Avis délibéré de la mission régionale d'autorité environnementale Hauts-de-France

sur le projet de parc éolien « Ferme éolienne Haussu » sur les communes de Brunvillers-la-Motte, Crèvecœur-le-Petit et Sains-Morainvillers (60)

Étude d'impact de juillet 2024

n°MRAe 2024-8117

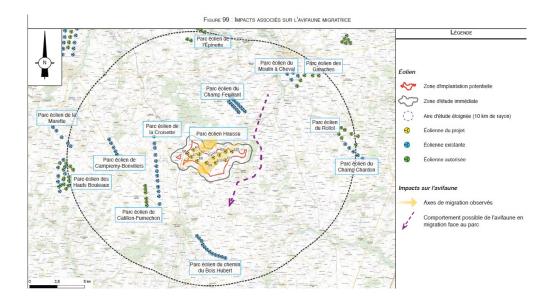
Les risques et impacts avant mesures, pour les oiseaux sont analysés page 257 de l'étude d'impact. Le risque de collision est considéré comme négligeable à faible pour la quasi-totalité des espèces rencontrées et modéré pour seulement deux espèces le Faucon crécerelle et la Buse variable.

L'étude d'impact présente pages 261 et suivantes les enjeux du site pour les oiseaux, superposés à l'emplacement des éoliennes. On peut y voir que l'ensemble du site est concerné par des couloirs migratoires (page 261 de l'étude d'impact). Le parc est positionné verticalement par rapport à ces axes, créant une barrière. Les éoliennes E7 et E2, E1, E6, E8 sont situées sur des axes de migration prénuptial identifié par l'étude d'impact. En post nuptial, ce sont les éoliennes E9, E3; E4, E5, E12, E10 et E13 qui sont concernées.

Étude d'impact page 267

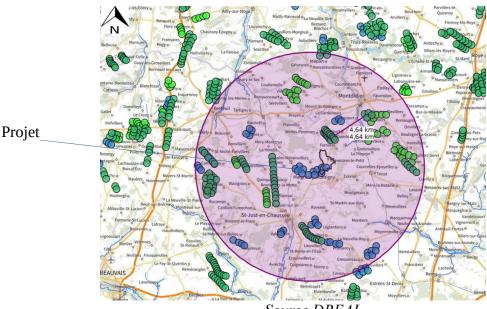
L'autorité environnementale remarque que si le contournement par l'est est possible en post nuptial, il est toutefois difficile de par la présence des parcs existants et peut être remis en question par le parc éolien en construction du Balinot à l'est et les parcs en instruction de la Vallée de Martinot au nord et du Moulin Bois au sud.
